POŽADAVKY NA PROVEDENÍ GEOLOGICKÝCH SOND

PŘÍLOHA č.2 KE ZMĚNOVÉMU LISTU K DUR, DNE 30.3.2017

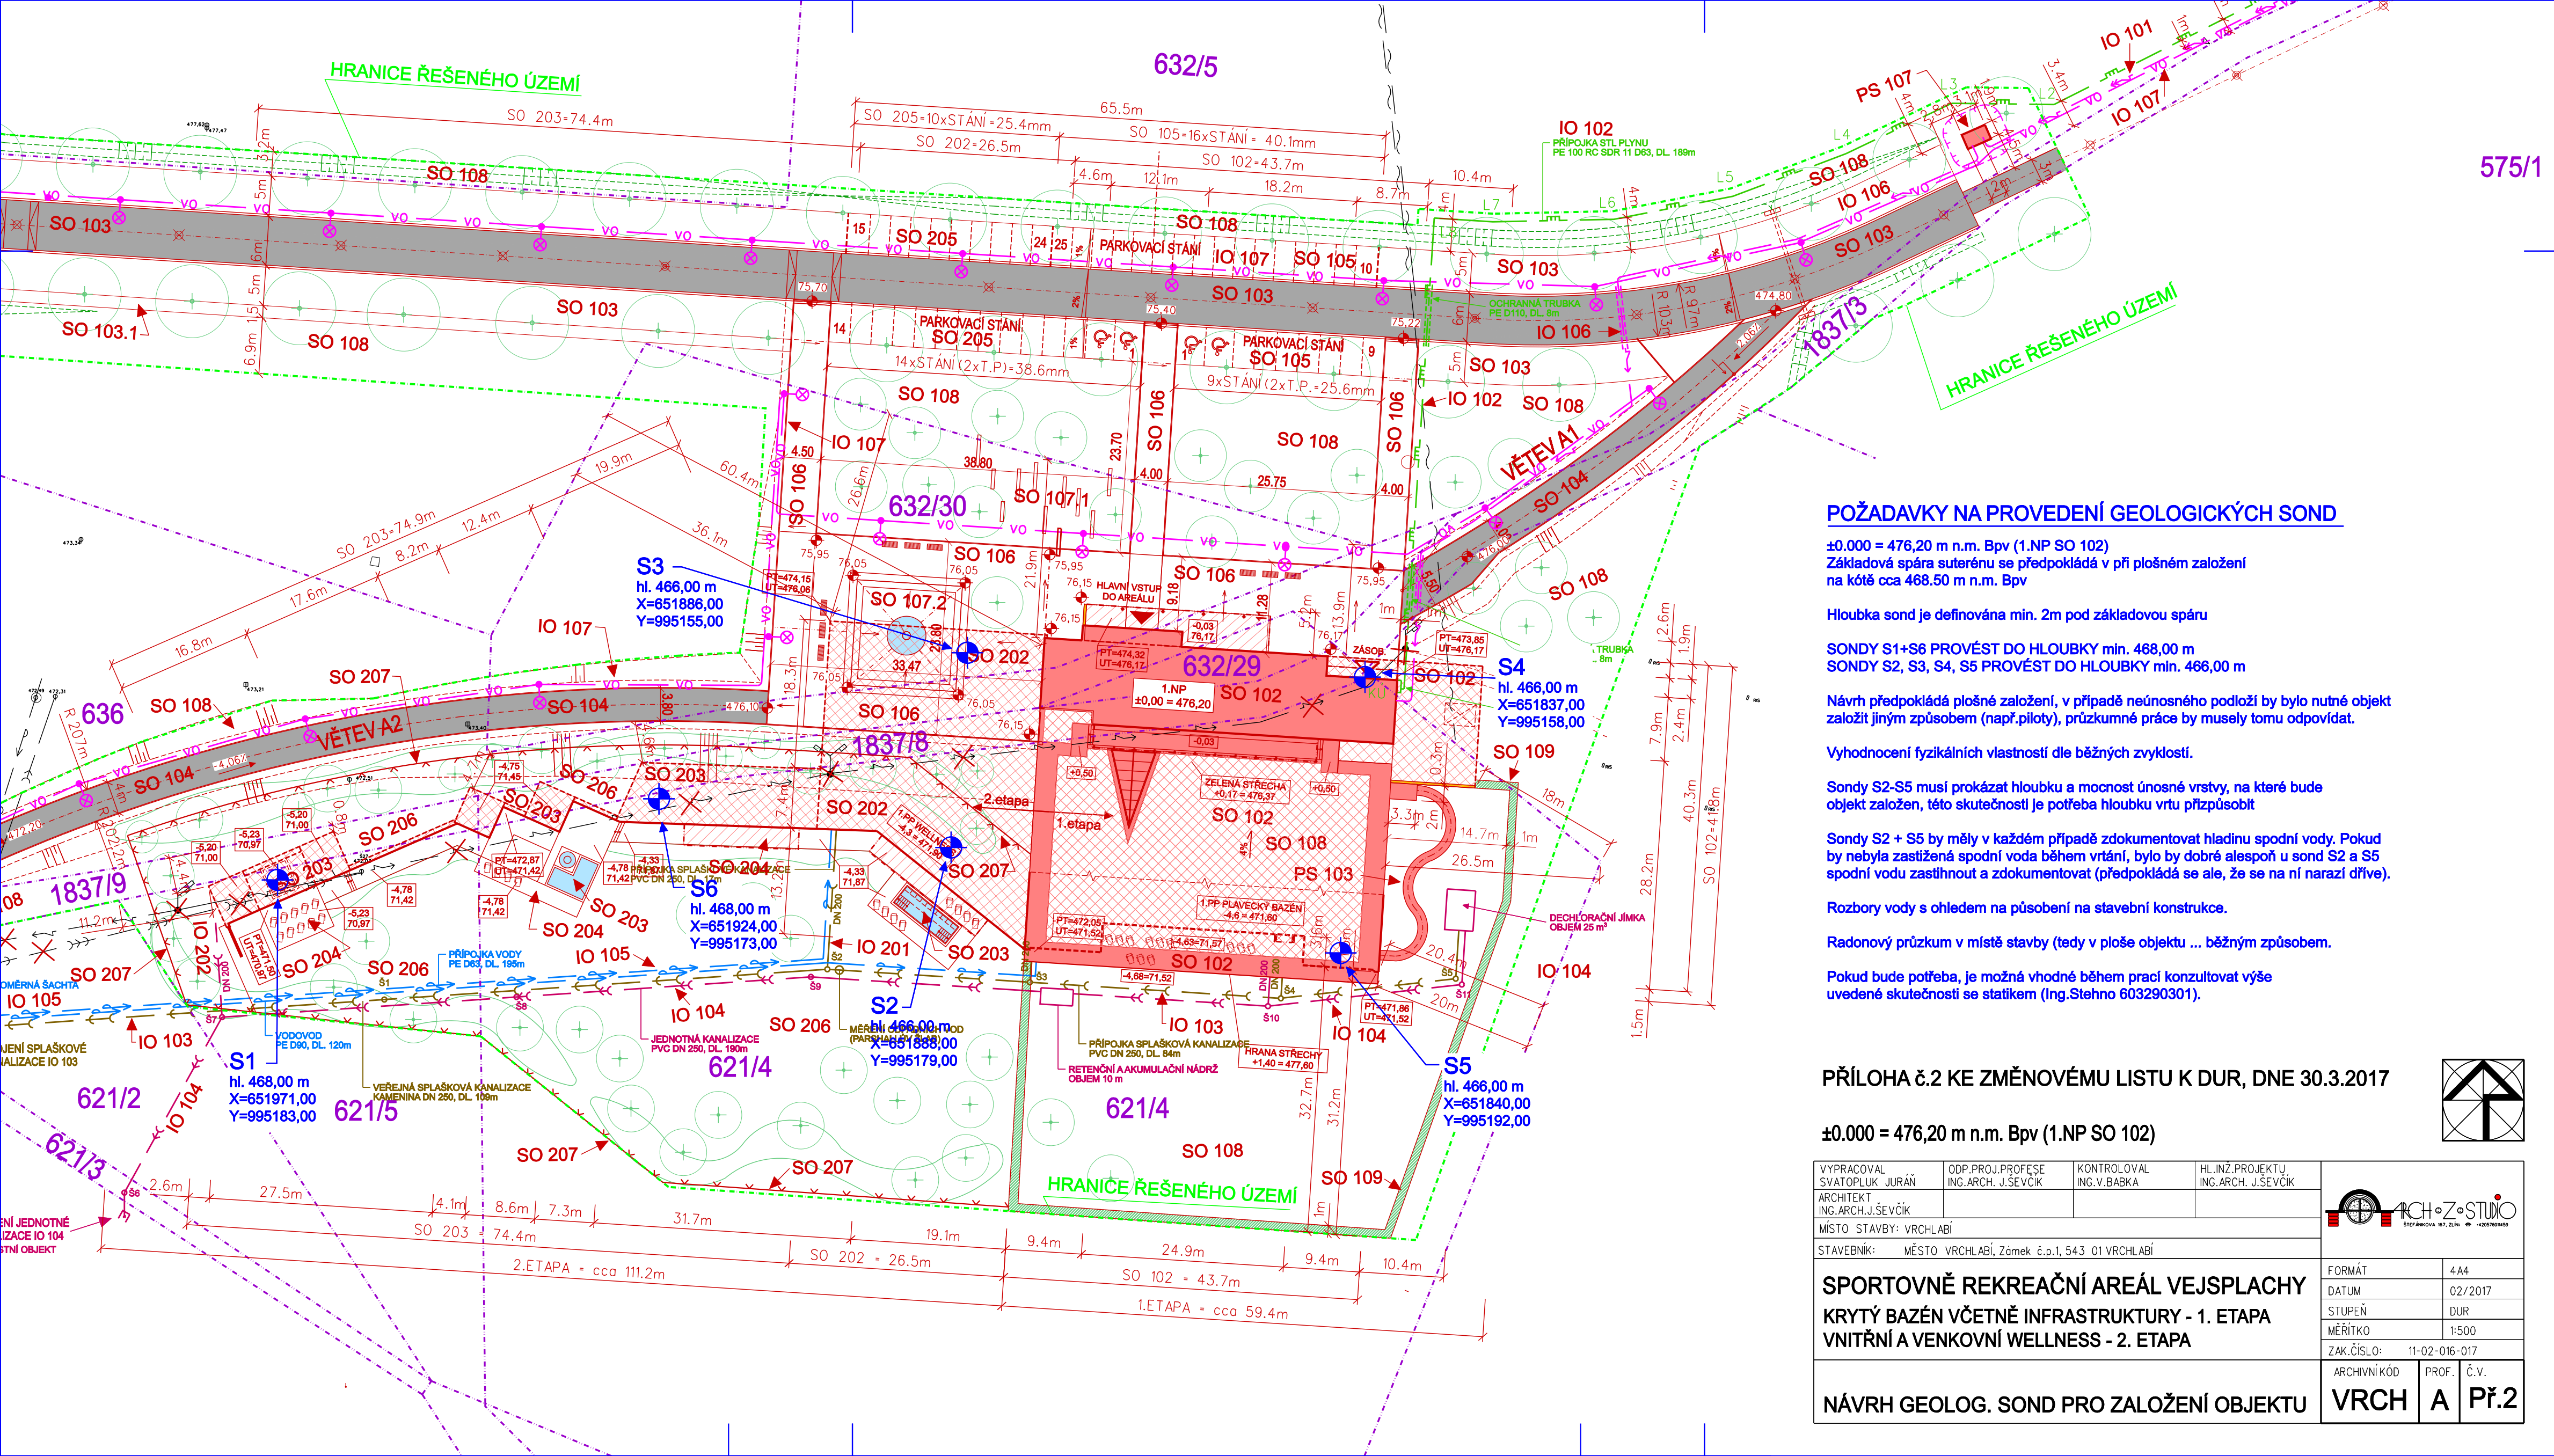
±0.000 = 476,20 m n.m. Bpv (1.NP SO 102)
Základová spára suterénu se předpokládá v při plošném založení na kótě cca 468.50 m n.m. Bpv

Hloubka sond je definována min. 2m pod základovou spáru

SONDY S1+S6 PROVÉST DO HLOUBKY min. 468,00 m
SONDY S2, S3, S4, S5 PROVÉST DO HLOUBKY min. 466,00 m

Návrh předpokládá plošné založení, v případě neúnosného podloží by bylo nutné objekt založit jiným způsobem (např.piloty), průzkumné práce by musely tomu odpovídat.

Sondy S2-S5 musí prokázat hloubku a mocnost únosné vrstvy, na které bude objekt založen, této skutečnosti je potřeba hloubku vrtu přizpůsobit

Sondy S2 + S5 by měly v každém případě zdokumentovat hladinu spodní vody. Pokud by nebyla zastižena spodní voda během vrtání, bylo by dobré alespoň u sond S2 a S5 spodní vodu zastihnout a zdokumentovat (předpokládá se ale, že se na ní narazí dříve).

Rozbory vody s ohledem na působení na stavební konstrukce.

Radonový průzkum v místě stavby (tedy v ploše objektu ... běžným způsobem.
